Information technique N° 0802 10.03.08/EF 1/4

Modèle XJR1300 (Modèle 2007)

Problème Mauvais ralenti ou pas de ralenti
 Accoups moteur à vitesse constant (RAPPEL)

Marque d'identification

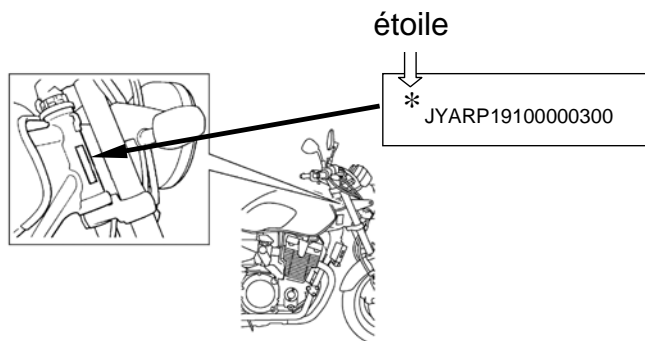
Une fois la modification terminée, frappez une étoile au dessus du no. de châssis comme illustré ci-dessous. Cela aidera dans le futur pour savoir si la modification a déjà été effectuée.

1. Remplacer le TPS

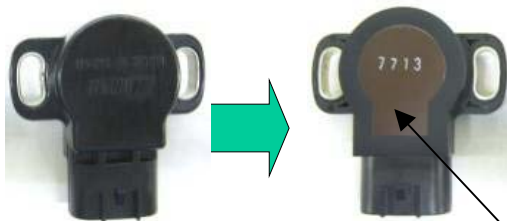
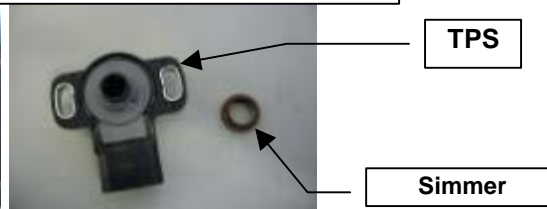
- S'assurer que le contacteur à clé est sur «OFF»! Le capteur de doit pas être déconnecté lorsque le contacteur à clé est sur «ON»!
- Le simmer du TPS peut rester collé dans le corps de papillon. Démontez l'ancien simmer et utilisez le nouveau, livré avec le nouveau TPS!

S'assurer que l'ancien simmer ne reste pas collé dans le corps de papillon

Ancien TPS

Nouveau TPS

La partie centrale est brune

1-1: Démontez l'ancien TPS

1-2: Remplacer l'ancien TPS par le nouveau. Ne pas serrer encore complètement les vis.
